**Betreft: Handhavingsverzoek Rijkswaterstaat West Nederland-Noord
m.b.t. niet naleven Projectplan Waterwet Dijkversterking Marken**

Op hoofdpunten wordt niet voldaan aan het Projectplan Waterwet Dijkversterking Marken, Zuidkade en Westkade d.d. 24 april 2020 met nummer 31120987. Dat betreft de positie, de hoogteopgave en de bekleding van het buitentalud van de dijk. Ten gevolge van die afwijkingen worden er tijdens de uitvoering en in de definitieve situatie diverse nieuwe risico's geïntroduceerd en zijn bepaalde meekoppelkansen minder goed mogelijk.

Figuur 2.2 Verwijderen van de bestaande kade

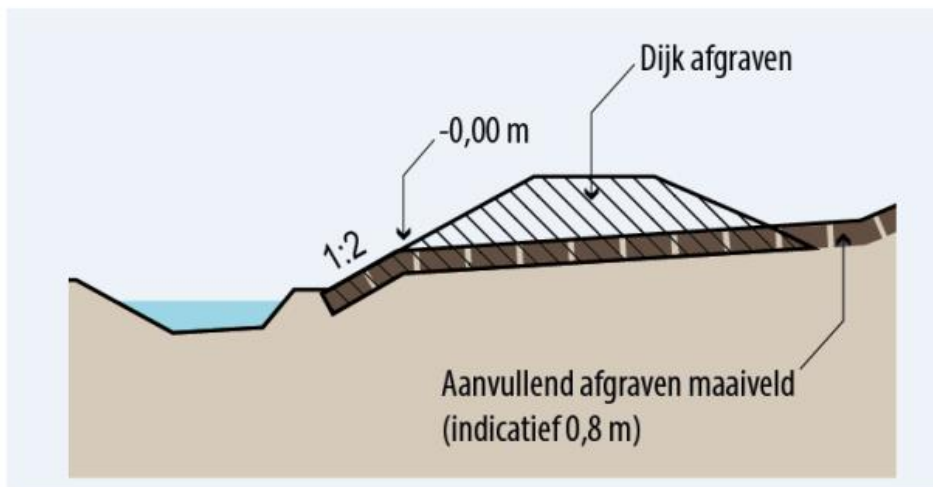
Op basis van bovenstaande citaten mogen we er dus vanuit gaan dat er eerst buitendijks een dijk wordt aangelegd tegen de bestaande dijk en dus niet zoals nu uit het ontwerp van de aannemerscombinatie blijkt de nieuwe dijk vooral op de bestaande dijk wordt aangelegd.
